Notatark

Sagsnr. 01.05.08-P19-22-19

Besigtigelsesnotat, Klakring Grusgrav, den 12. juni 2019

Terrænkoten i mosen er blevet sammenlignet med gravefeltet i Scalgo:

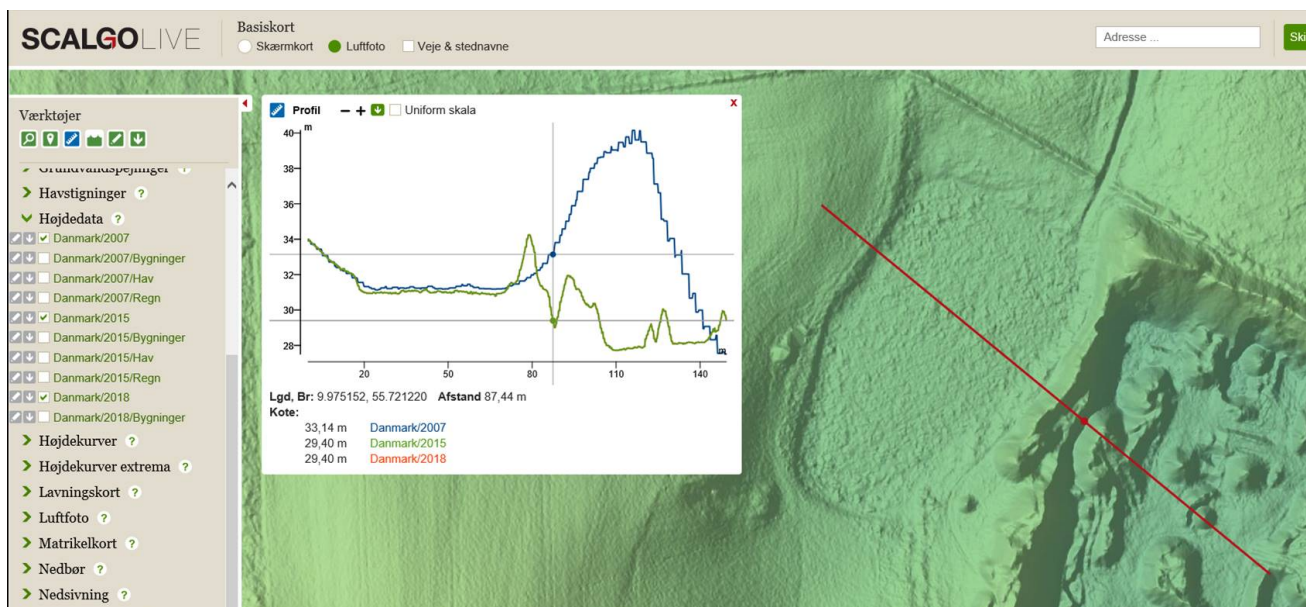
Højdemodellen fra 2007 og 2015 (2018 er endnu ikke opdateret for Hedensted Kommune) er blevet sammenlignet i et profil på tværs af mosen. Det viser at der er ca. 22 cm til forskel på terrænkoten i selve mosen. Dette falder også sammen med, at der i den periode er blevet gravet tættere på den østlige side af mosen. Der kan være en vis usikkerhed på modellen, men terrænet vest for mosen, hvor der ikke er blevet udgravet viser højdekurver, der er næsten sammenfaldende for de to højdemodeller. Derfor vurderes usikkerheden at være langt mindre end de 22 cm, og at der reelt er sket et fald i højden af mosen.

Højdemodellen viser, at der øst for mosen allerede er gravet op til 4-5 meter under den terrænkote som mosen ligger i, og derfor også under det tilladte i kote 30. Der var i 2007 et "bjerg" i kote 40, som er blevet gravet bort. Bjerget var omkring 8 meter over mosens kote 31.
